Projet du parc éolien de Saint-Symphorien-sur-Couze

**Réponse à l'avis de la Mission Régionale
D'Autorité Environnementale pour la
procédure de demande d'Autorisation
Environnementale**

Dossier P-2020-9584

N°MRAe 2021APNA138

Tracé de raccordement envisagé jusqu'au poste source de Peyrilhac (Source : EDF Renouvelables)

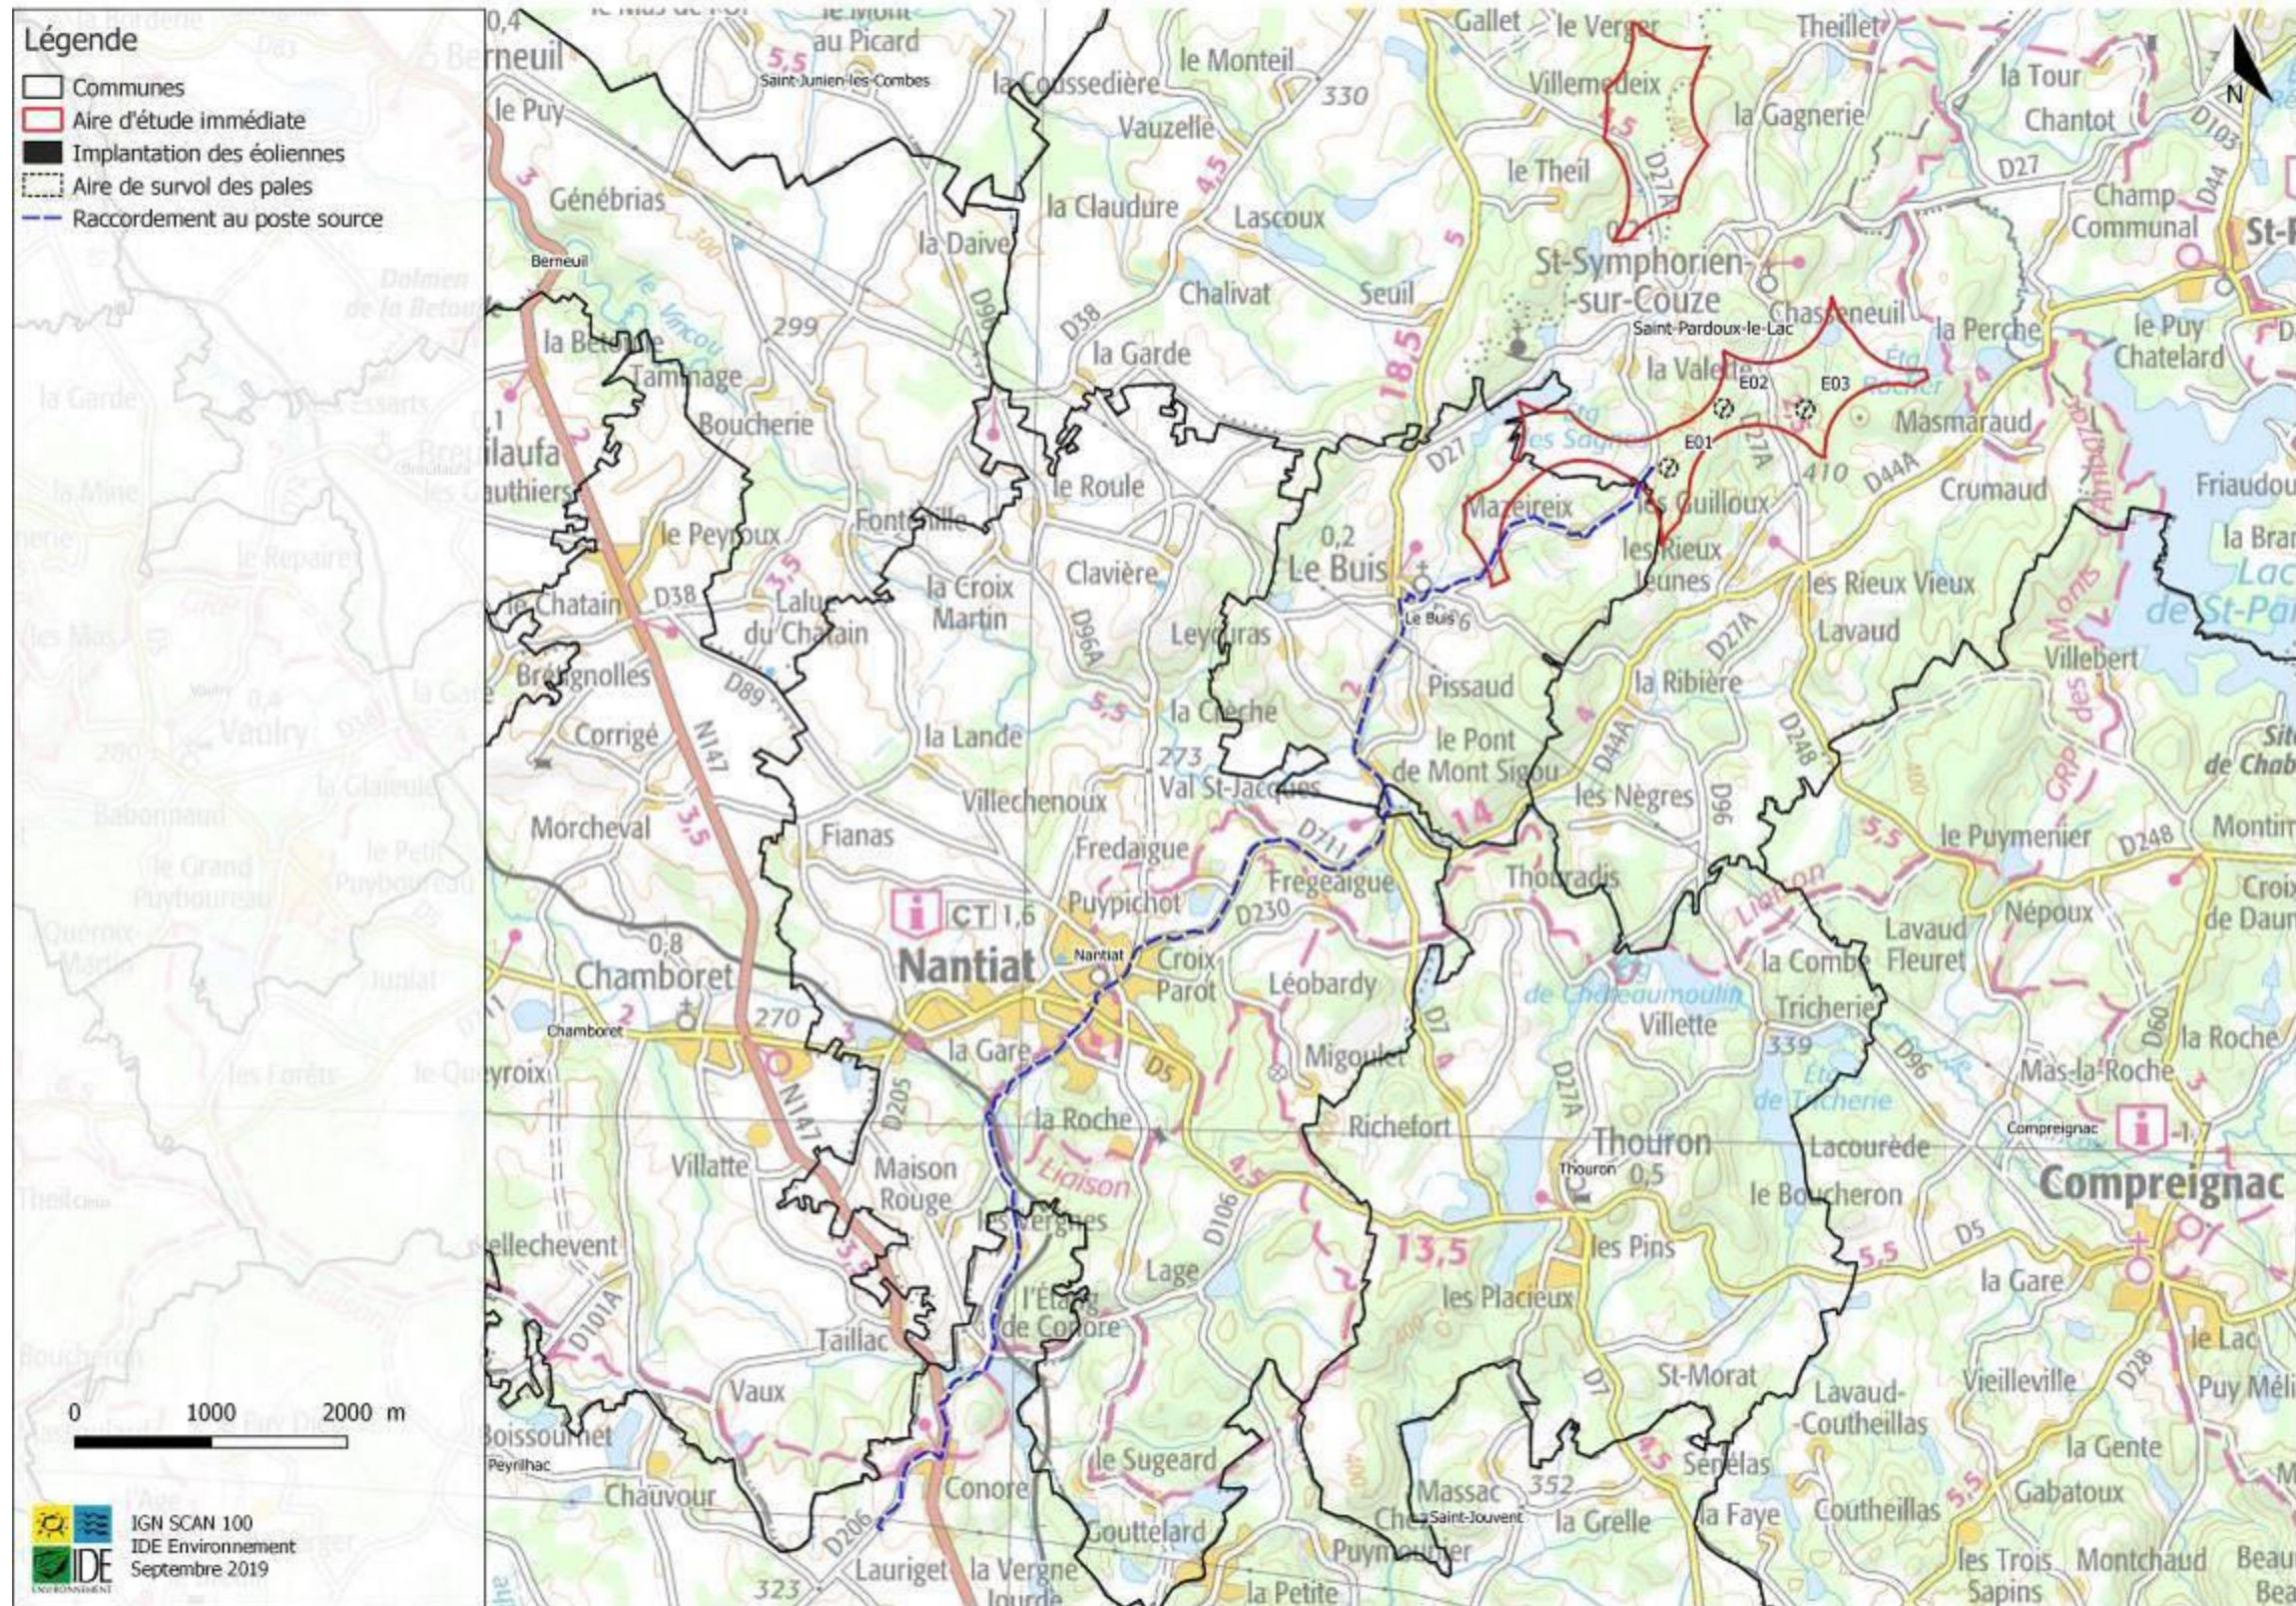
La MRAe souligne que les impacts potentiels du tracé de raccordement ainsi que de l'éventuelle extension du poste source, avec la démarche "ERC" liée à ces équipements, devraient être présentés dans le dossier, car faisant partie intégrante du projet. Des précisions sont attendues sur ce point.

Le tracé du raccordement au réseau public externe **ne peut être connu qu'à l'issue de l'obtention de l'ensemble des autorisations administratives du projet** (voir procédures de raccordement ENEDIS/RTE). Néanmoins, il est envisagé de raccorder le parc éolien de Saint-Symphorien-sur-Couze au poste source de Peyrilhac, distant d'environ 14 km du projet éolien suivant les résultats des pré-études simples, approfondies, exploratoires ou d'entrée en file d'attente demandées par EDF Renouvelables France ou la SAS du Parc éolien de Saint-Symphorien-sur-Couze à ENEDIS/ELD ou RTE. Le tracé de raccordement envisagé jusqu'au poste source de Peyrilhac est présenté sur la carte en figure 14 en page 24 du volet 4.2. Le raccordement du parc éolien au réseau public externe est une opération menée par le gestionnaire de réseau (ENEDIS) qui en est le maître d'ouvrage. Le câble souterrain qui relie le parc éolien au poste source est la propriété du gestionnaire de réseau. C'est donc le gestionnaire de réseau qui choisit le tracé du raccordement selon des caractéristiques techniques et économiques qui lui sont propres. Ainsi, comme présenté en page 23 du volet 4.2, l'étude d'impact ne peut pas intégrer l'évaluation des impacts de cette partie du raccordement externe.

Rappelons que le mode opératoire couramment mis en œuvre par ENEDIS consiste à enfouir le câble le long des routes par le plus court chemin entre le poste de livraison du parc éolien et le point de raccordement au réseau pour limiter au maximum les incidences sur la faune, la flore et le paysage. Il convient en outre de rappeler que ce tracé n'est pas définitif et que le raccordement externe est sous la responsabilité du gestionnaire de réseau.

Figure 1 : Nombre de contacts bruts du Petit Rhinolophe par SM4

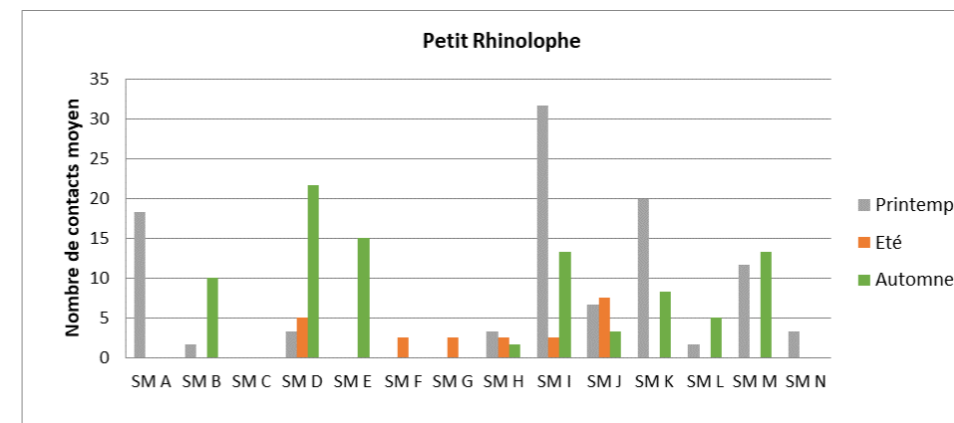
Au regard des enjeux et du fait que l'aire d'étude a été identifiée comme présentant une forte activité des chiroptères, la MRAe estime que la conclusion d'absence d'incidences significatives sur les objectifs de conservation du site Natura 2000 liées aux chiroptères nécessite d'être étayée plus solidement.

Le Petit Rhinolophe est mentionné aux FSD des 4 ZSC. Son rayon d'action étant de trop faible superficie, aucune des populations présentes dans les sites Natura 2000 ne sera confrontée au projet éolien.

Considérant que l'espèce est cantonnée dans un rayon de 2,5 km autour de ses gîtes et que le site Natura 2000 le plus proche est situé à plus de 4 km, que cette espèce n'est pas sensible aux collisions et que les éoliennes feront l'objet d'un bridage en période d'activité des chiroptères, il est possible de conclure que la sensibilité des Petits Rhinolophes présents dans les sites Natura 2000 est nulle et que par conséquent le projet n'aura pas d'incidence sur la conservation de ces populations.
